VILLE DE TOULON

PLAN LOCAL D'URBANISME

MODIFICATION SIMPLIFIÉE N°2

NOTICE EXPLICATIVE

Localisation des canalisations

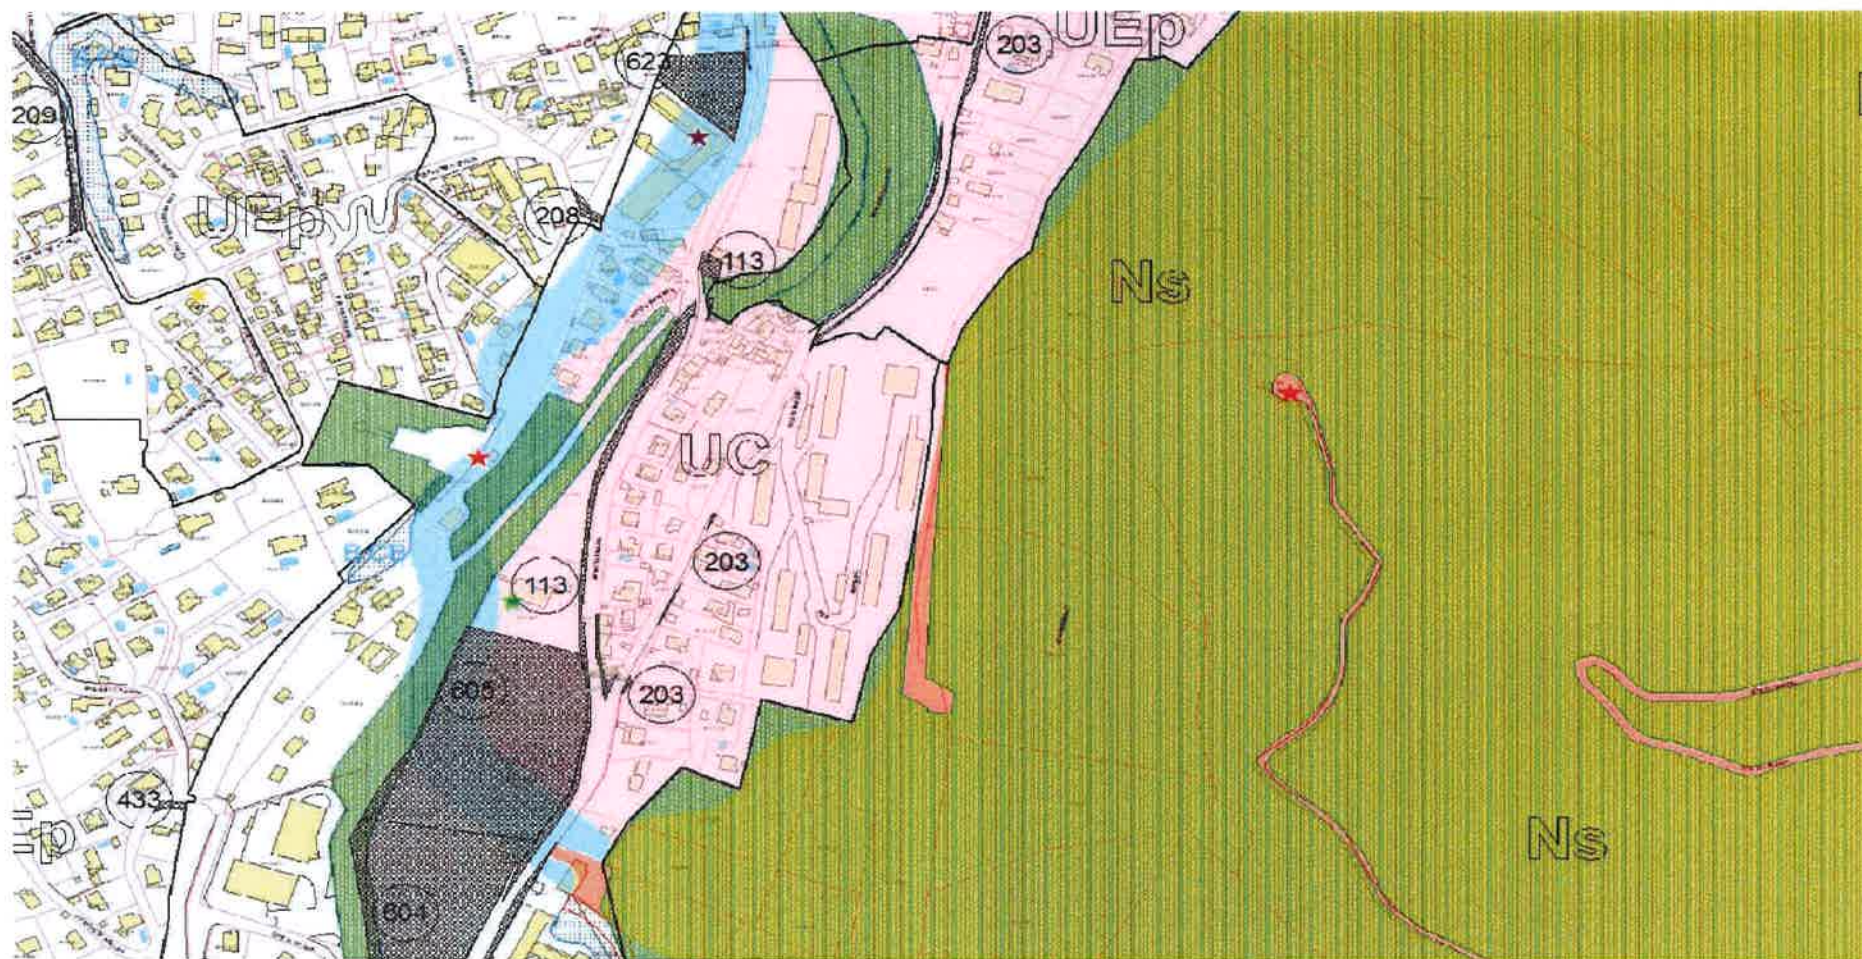
Les relevés topographiques nécessaires aux études ont montré un écart entre leur positionnement réel et le couloir hors EBC indiqué au P. L.U., dont l'objectif initial est de faciliter les interventions sur conduites.

Il est donc nécessaire de procéder à la correction de cette erreur matérielle en positionnant ce couloir au droit de la position exacte des conduites.
